**LP554**

**Høringssvar fra Energinet Eltransmission A/S vedr. forslag til 'Tillæg nr. 70 til Kommuneplan 2017-2029  
Rammebestemmelser for solcelleanlæg ved Stoholm Rammeom- råde 04.TA.03\_T7' og 'Lokalplannr. 554  
Solcelleanlæg ved Stoholm'**

## HØRINGSSVAR FRA ENERGINET ELTRANSMISSION A/S VEDR. FORSLAG TIL TILLÆG NR. 70 TIL KOMMUNEPLAN 2017-2029 RAMMEBESTEMMELSER FOR SOLCELLEANLÆG VED STO HOLM RAMMEOMRÅDE 04.TA.03\_T7 OG LOKALPLAN NR. 554 SOLCELLEANLÆG VED STO HOLM FOR VIBORG KOMMUNE

## Bilstrup-Loldrup

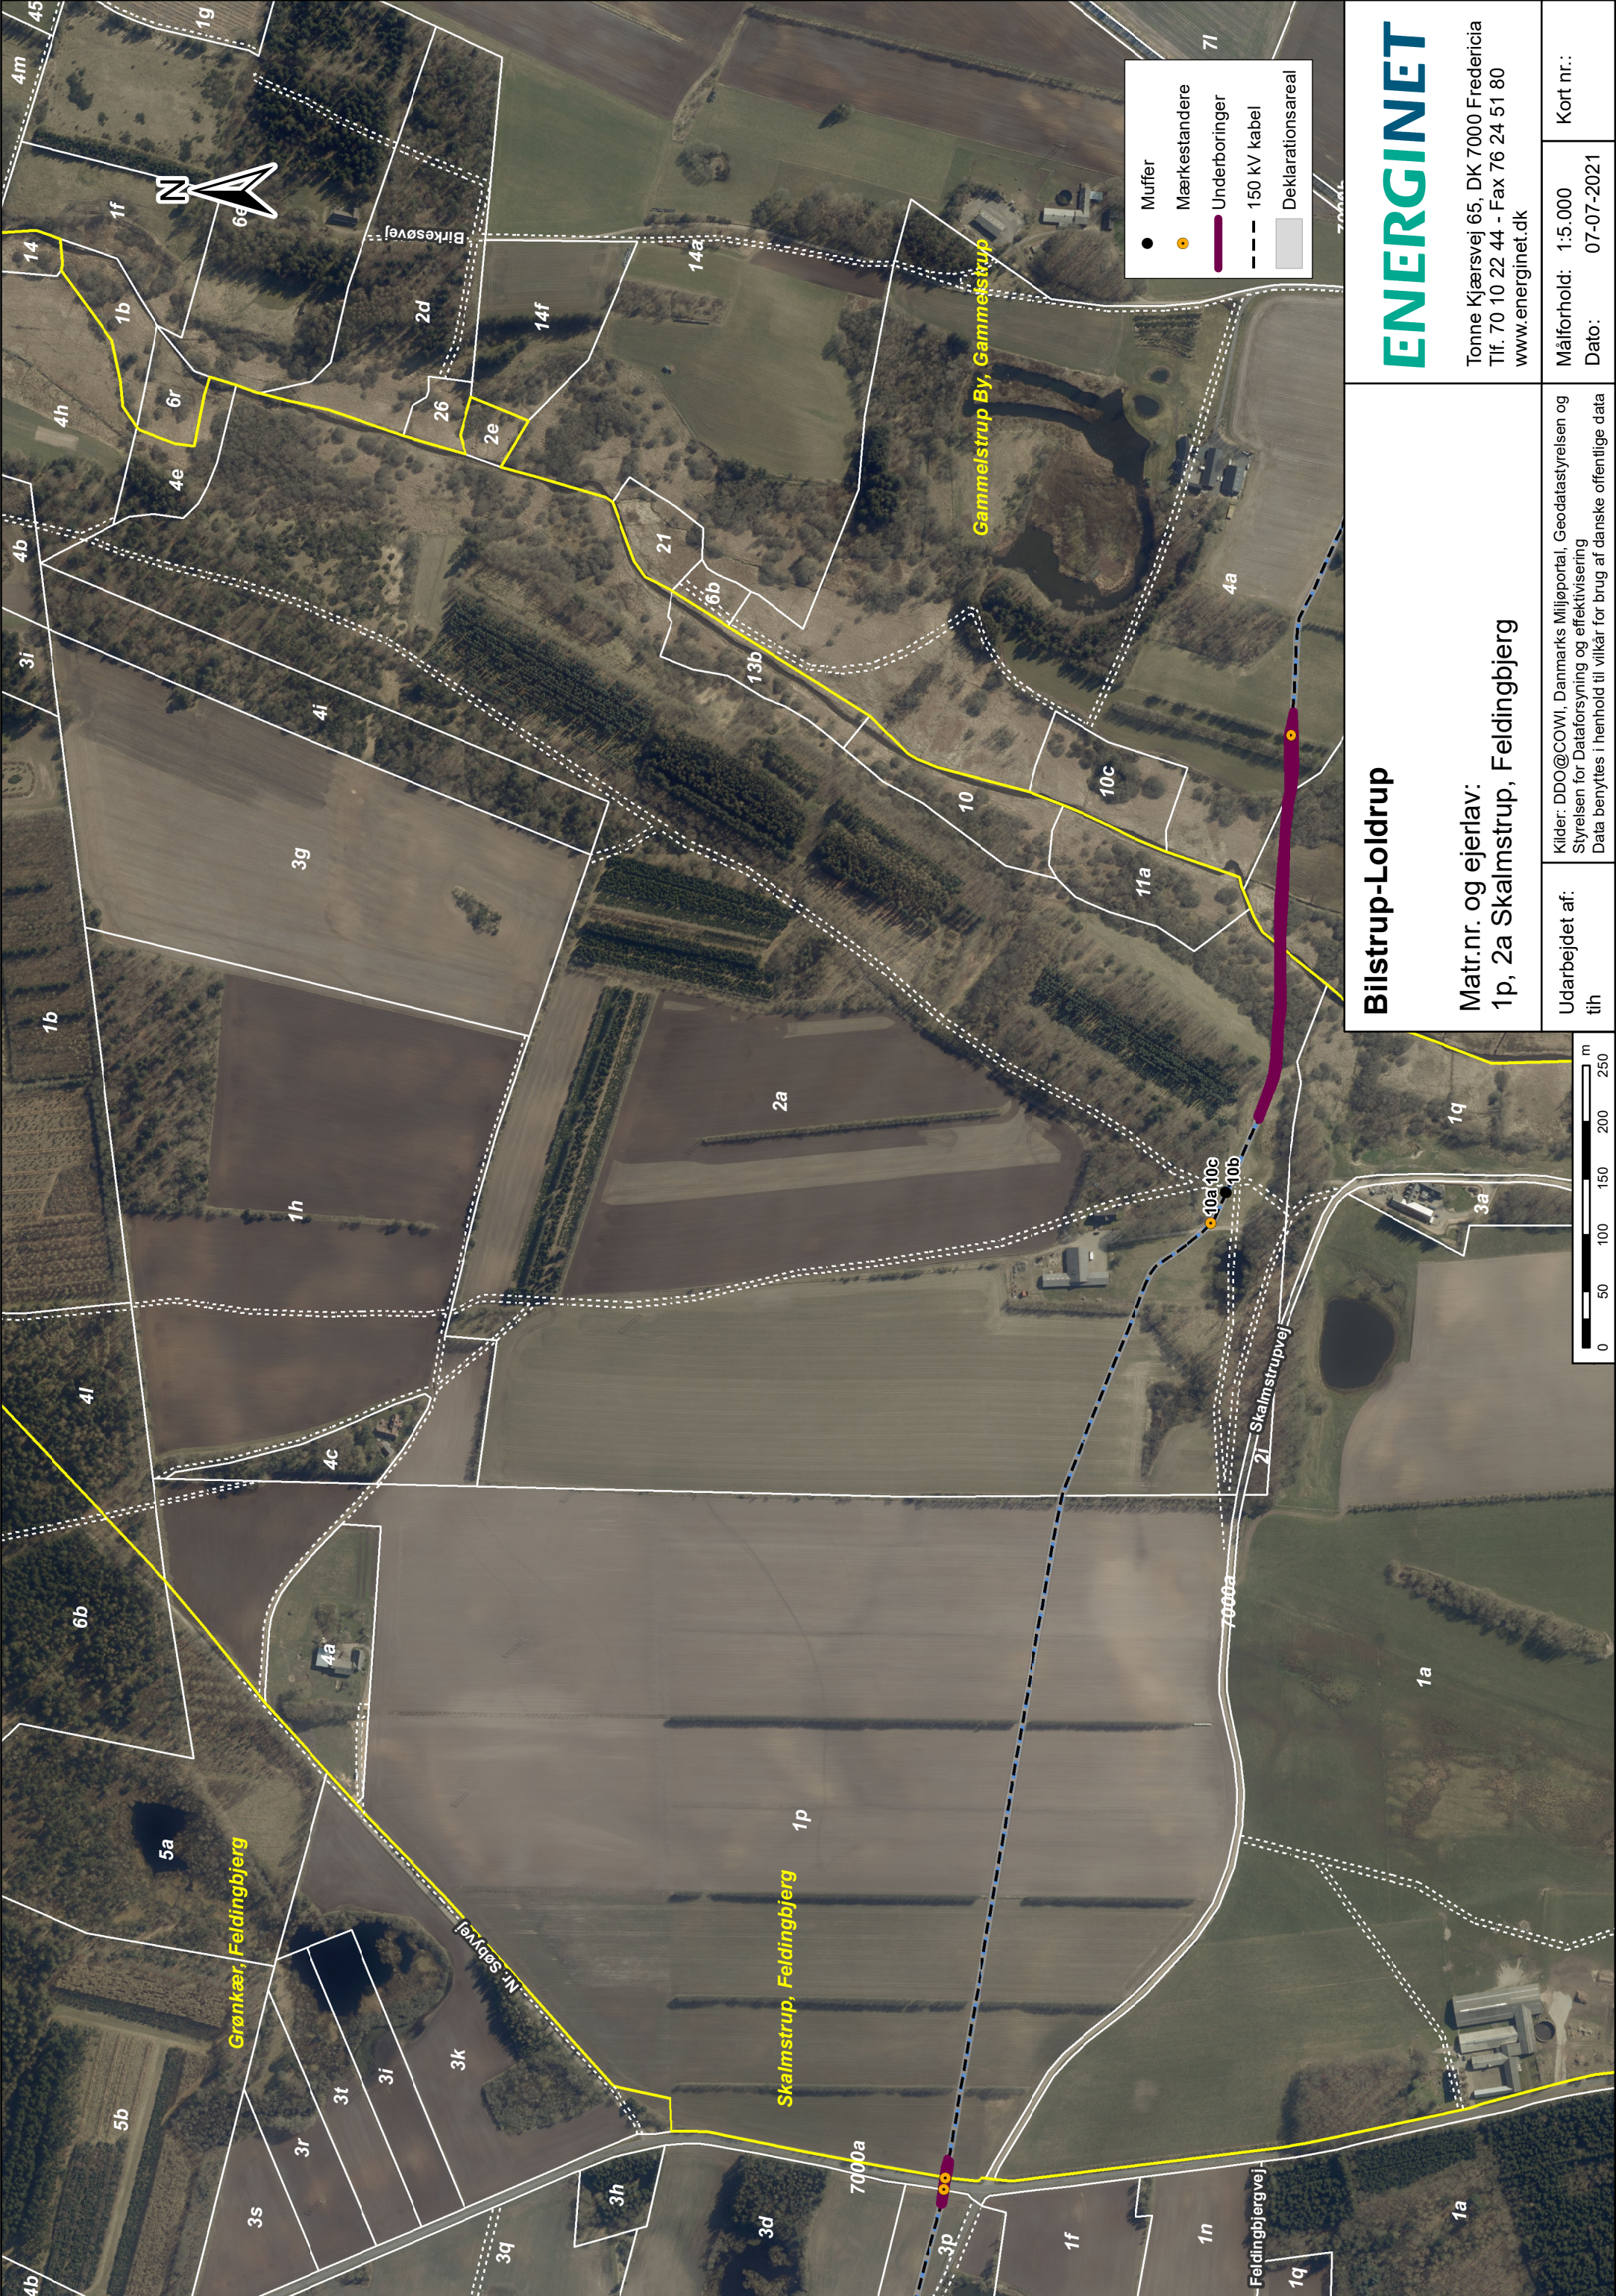
Vores eksisterende 150 kV (jord)kabel Bilstrup-Loldrup skal derfor vises i kortbilag i det endelige 'Tillæg nr. 70 til Kommuneplan 2017-2029 Rammebestemmelser for solcelleanlæg ved Stoholm Rammeområde 04.TA.03\_T7' hvor kablet forløber i den sydlige del af rammeområdet, se vedhæftede kort 'Bilstrup\_Loldrup\_07072021'.

Af det vedhæftede kort 'Bilstrup\_Loldrup\_07072021', og i nedenstående kortudsnit herfra, fremgår Eltransmissions eksisterende 150 kV (jord)kabel Bilstrup-Loldrup, som forløber gennem planområdet sydlige del.

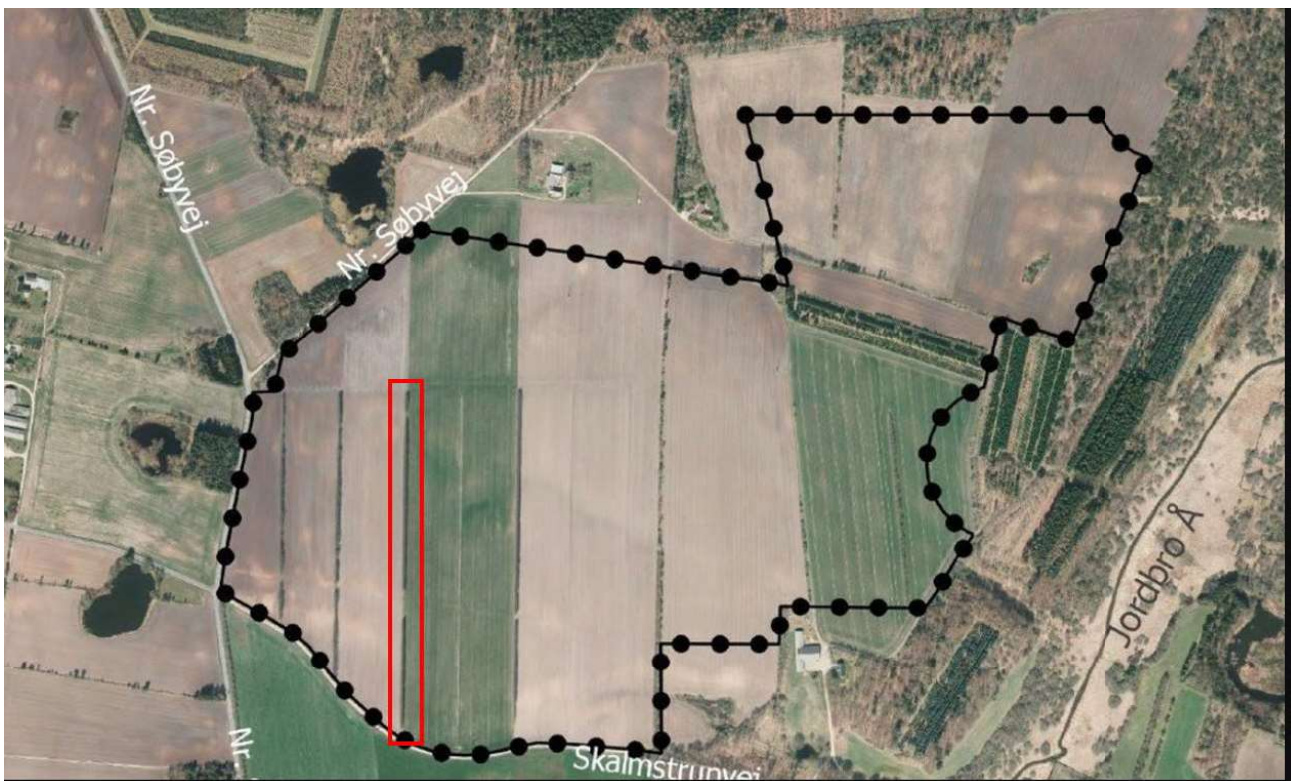
I forbindelse med opstilling af solcelleanlæg ved Nr. Søbyvej og Skalmstrupvej, er der stor bekymring for gener af refleksion og ødelagt udsigt af naturområder fra vest.

Grundet naturens naturlige stigning, vil det virke meget generne for beboere fra Vest at alle læhegn bliver nedlagt. Derfor forslår vi et kompromis ved at lade det markerede læhegn på vedlagte foto, blive stående i dets nuværende højde og form.

Kort over Skalmstrupvej med forslag på placering af bom

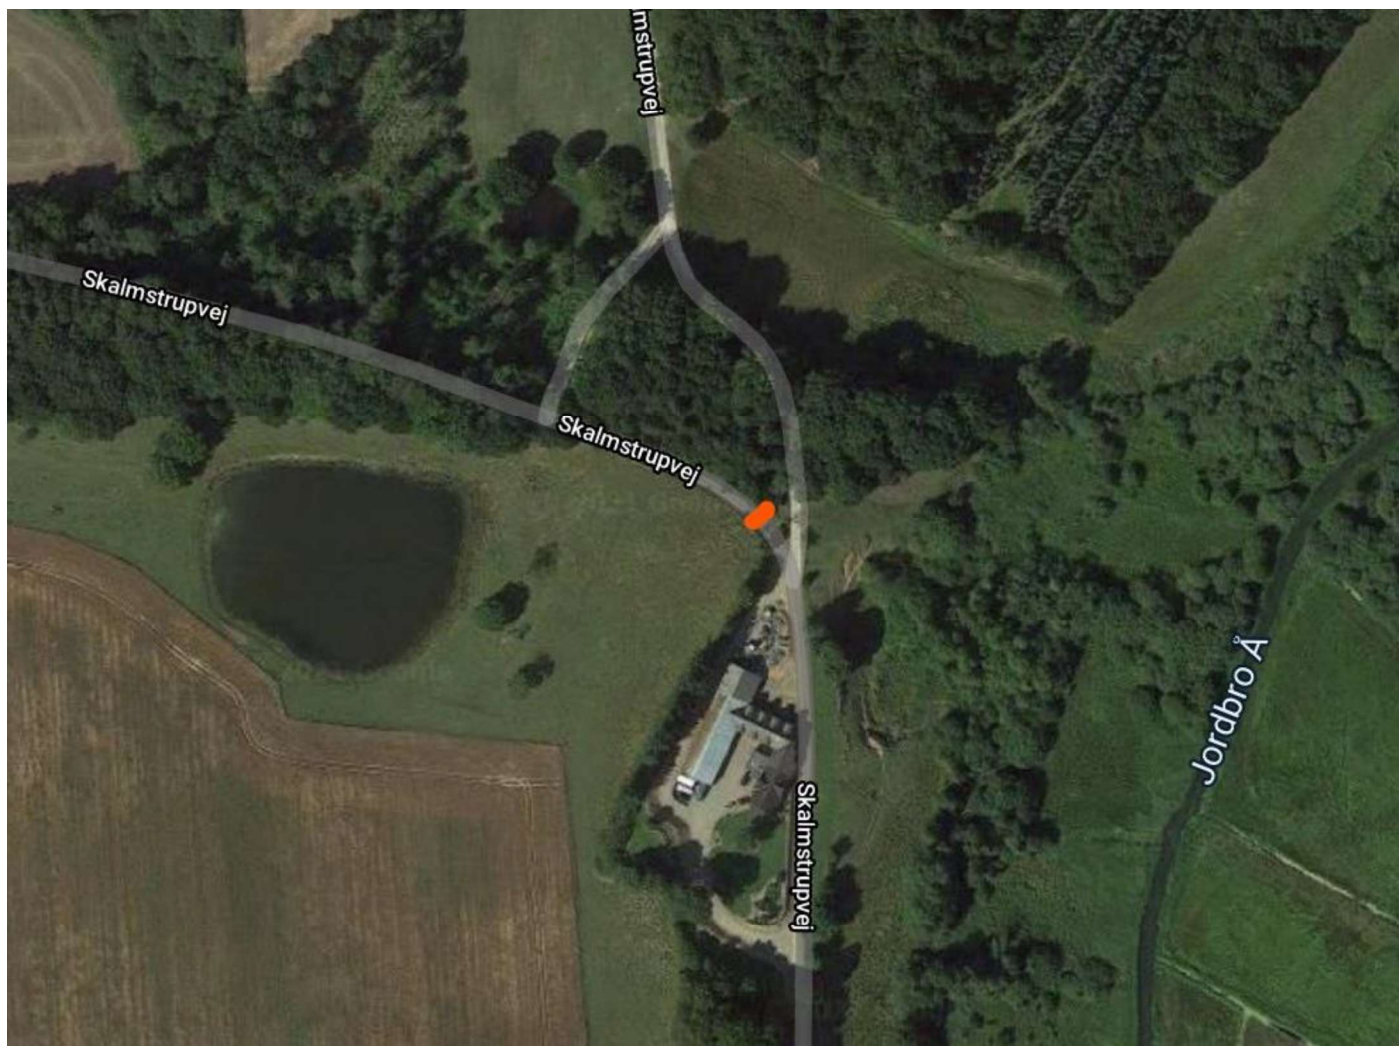
Kort over Skalmstrupvej, hvor vi ønsker at etablere en elektronisk bom i mellem Skalmstrupvej 17 og 18.

Vi ønsker en mere diskret bom, som ikke skæmmes i naturen. Det er vigtigt, at det er en elektronisk bom som kan aktiveres via fjernbetjening, som hver beboer på vejen får.
